## 1 埼玉県砂防設計基準(案)の背景

- (1) 「砂防基本計画策定指針(土石流・流木対策編)」  
「土石流・流木対策設計技術指針」の改訂に伴う**主な改訂箇所**
- ① 小規模溪流における計画流出土砂量の考え方 …P.2左
  - ② 透過型・部分透過型・不透過型堰堤の計画捕捉流木量の算出方法 …P.3
  - ③ 最大礫径の設定方法に係る考え方 …P.4左
  - ④ 砂防堰堤の形式の選定に係る考え方 …P.4右
  - ⑤ 小規模溪流の土石流対策における計画、設計に関する考え方 …P.5左
  - ⑥ 砂防堰堤の袖部処理の考え方 …P.5右
  - ⑦ 透過部の構造検討に関する考え方 …P.6左
- (2) 各種記載事例や記載内容の**主な更新(新規追加)箇所**
- ① 土石流における鋼製堰堤情報の更新
  - ② 砂防事業における各種事例集(堰堤設計事例・環境対策事例)の更新
  - ③ 「全体計画書」の事例更新
  - ④ 「構造協議」に必要な書類リストと記載例の新規追加 など

# 埼玉県砂防設計基準(案)の改訂について

## ◇ 埼玉県砂防設計基準(案)の主な改訂ポイント(参考資料)

土石流発生前後の差分解析図

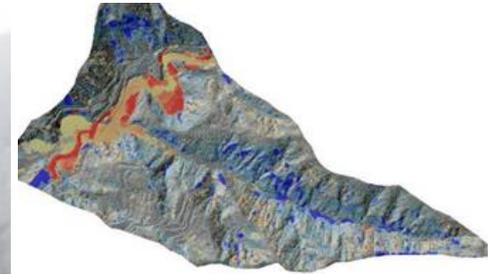
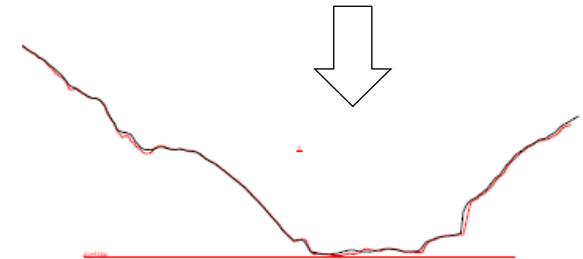
「**流出土砂量の実績値を考慮して算出するために、土石流発生時の流下状況について調査する必要がある。土石流による流出土砂量に関する調査においては、現地調査に加えて、航空レーザー測量、無人航空機(ドローン等)による調査を用いる場合もある。特に、土石流発生前後の航空レーザー測量結果が得られる場合は、前後の調査結果の比較によって、流出土砂量を求める手法もある。**」

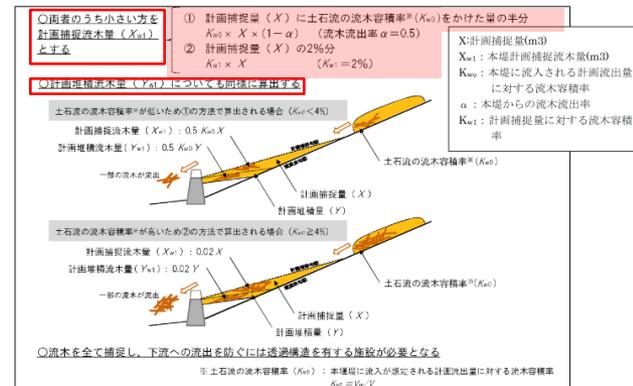
「透過型及び部分透過型砂防堰堤の $K_{w1}$ (計画捕捉量に対する流木容積率(計画捕捉量に占める計画流木捕捉量の割合)は、本堰堤に流入が想定される計画流出量に対する流木容積率( $K_{w0}$ )とする。」

透過型及び部分透過型砂防堰堤の $K_{w1}$ は、本堰堤に流入が想定される計画流出量に対する流木容積率( $K_{w0}$ )とする( $K_{w0}$ については本項②)を参照)。これは、透過型及び部分透過型砂防堰堤の場合、土石流中の土石または流木を選択的に捕捉することなく、同時に捕捉すると考えられるためである。

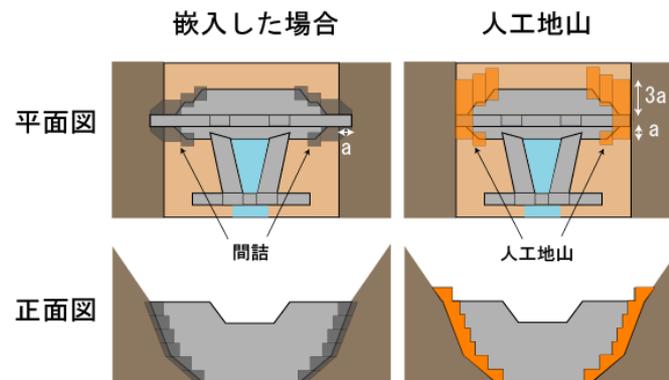
「小規模溪流であって、支溪の合流がない溪流における本堰堤の設計は、地形、地質等の現場条件を十分考慮し、適切に設計を行う必要がある。なお、小規模溪流の対策について検討した事例があり、以下に示す考え方を参考とすることができる。

- ・ 天端幅は、計画地点の河床構成材料、流出形態、対象流量等を考慮して決定するものとし、衝突する最大礫径の2倍を原則とするが、1.5m以上とする。
- ・ 袖の天端の勾配は、水平以上を基本とする。
- ・ 水叩き長は、半理論式による水脈飛距離等を最小限確保し、土石流による本堰堤の下流側の浸食に対応する必要がある。」

前庭部検討時の設計水深

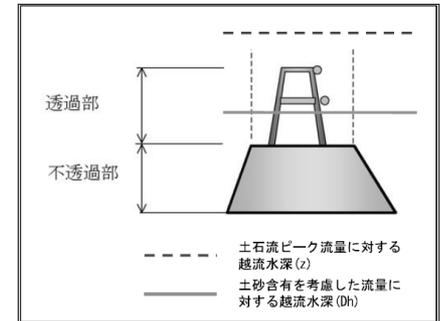
「部分透過型堰堤砂防堰堤の前提保護工は、不透過型砂防堰堤と同様とする。」

- ・ 水叩きの長さや厚さは、洪水による洗掘の場合と捕捉された土石流の後続流による洗掘が予想される場合を想定し、両者のうち、より厳しい条件で設計を行うものとする。
- ・ 設計に用いる水叩きの天端からの高さは、洪水時は水叩き天端から不透過部の天端高まで、土石流時は水叩き天端から透過部の天端高までとする。
- ・ 減勢工や副堰堤については、その必要性を十分吟味して計画する。なお、副堰堤の水通し断面は、本堰堤の水通し断面に余裕高を加えて設計する。
